Marktplatz Visselhövede – Schaffung einer barrierefreien Quermöglichkeit

Ausarbeitung: Landschaftsarchitekt Frank Dieter Stucken, Böttersen-Höperhöfen:

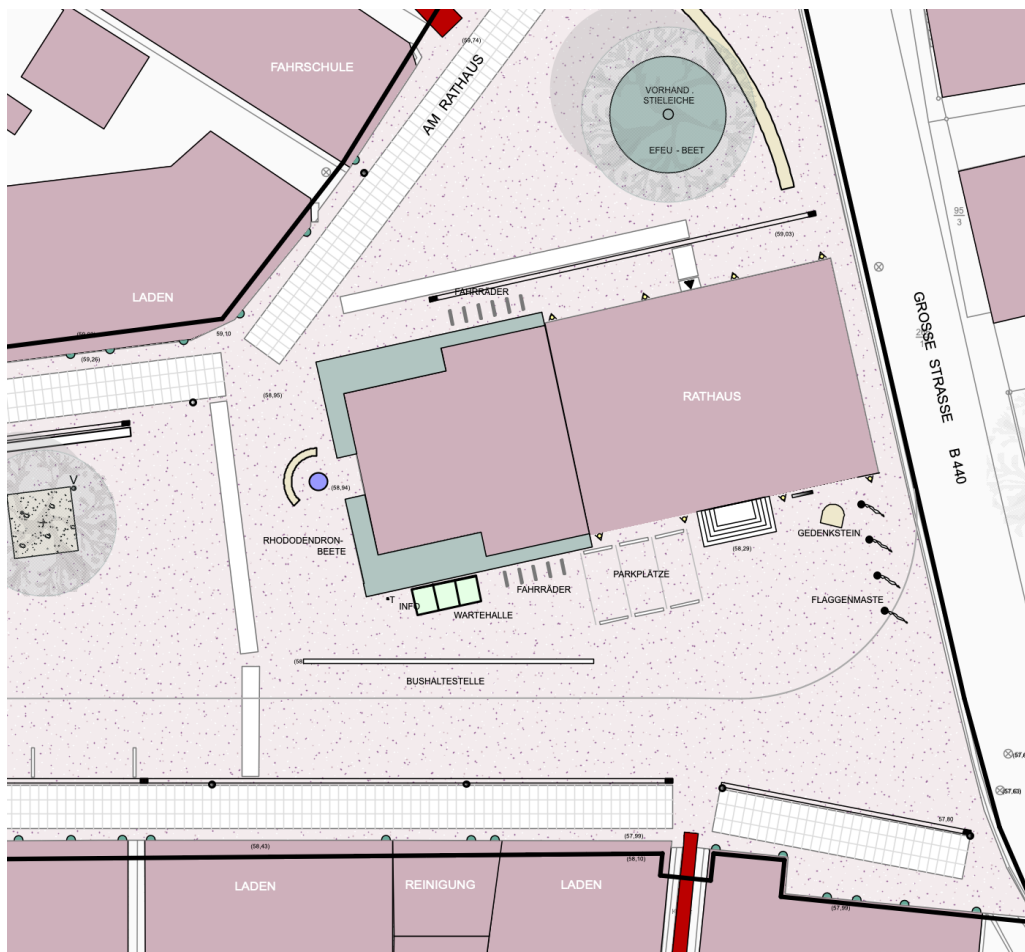
Anbei erhalten Sie einen aus meiner Sicht sinnvollen Vorschlag für eine behindertenfreundlichere Querung des Platzes, der auch gestalterisch nicht zu störend wirkt. Eine Querung direkt an der Skulptur nahe des Rathauses müsste deutlich schmaler sein und hätte gebäudenah und nahe der Bushaltestelle vielleicht zu viel Gefälle (zu steil).

Die vorgeschlagene Variante sollte noch mit dem genauen Stand des Weihnachtsbaumes abgeglichen werden, notfalls ist die Hülse zu versetzen. Die zwei Querungen der Rinnen müssen noch thematisiert werden, falls es zur Umsetzung kommt.

Als Material sollte eine feinkörnige farblich angepasste Granitpflasterplatte verwendet werden mit den Maßen von 30 x 20 cm, Dicke 8 cm, da sie überfahrbar sein müssen. Der Weg kann bei 4 Platten eine Breite von 1,20 m (Planskizze) oder bei drei Platten eine Breite von 0,90 m bei Querverlegung im Kreuzfugenverband haben.

Im Gegensatz zum vorliegenden Antrag scheint mir eine Querung auf Höhe des Rathauses ausreichend zu sein. Auf die zusätzlich gewünschte Ergänzung, auf Höhe der Polizei, könnte aus meiner Sicht verzichtet werden.

Ergänzen möchte ich jedoch, dass bei der damaligen Materialauswahl und Bemusterung des Pflasters die Ebenheit der Oberfläche ausdrücklich berücksichtigt wurde. Das etwas hochwertigere (teurere) Pflastermaterial hat eine relativ gerade Schlagung im Vergleich zur normalen Spaltung des üblichen Natursteinpflasters. Die Ebenerdigkeit ist dadurch deutlich besser ausgebildet.

Alternativ zur vorgenannten Strategie gäbe es auch noch die Möglichkeit, Pflastersteine mit geschliffener Oberfläche einzusetzen - der Aufwand wäre geringer, die Erkennbarkeit der Route für die Nutzer jedoch undeutlicher.

M.E. sollte vor einer Umbauentscheidung ein pragmatischer Versuch unternommen und mit Rollatoren / Rollstühlen eine Probefahrt auf der eingezeichneten Route ausgeführt werden, um das Verhalten der Fahrgeräte und die Wirkung auf die Nutzer zu erfahren.
